Powiat Wrocławski

Nr sprawy: SP.ZP.272.59.2020.II.ORM

INFORMACJA O ZAPYTANIACH I WYJAŚNIENIACH DOTYCZĄCYCH TREŚCI ISTOTNYCH WARUNKÓW ZAMÓWIENIA

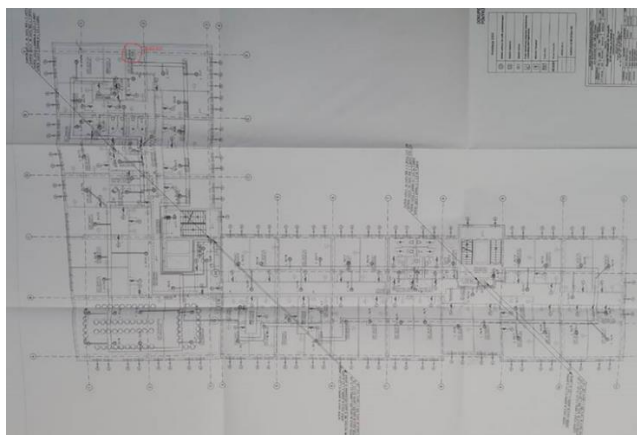
Prosimy o informację którym plikiem należy się kierować w razie rozbieżności w ilościach pomiędzy rzutem a schematem danej instalacji niskoprądowej?

Jeśli są rozbieżności w ilościach pomiędzy rzutami a schematami, należy przyjąć większą ilość.
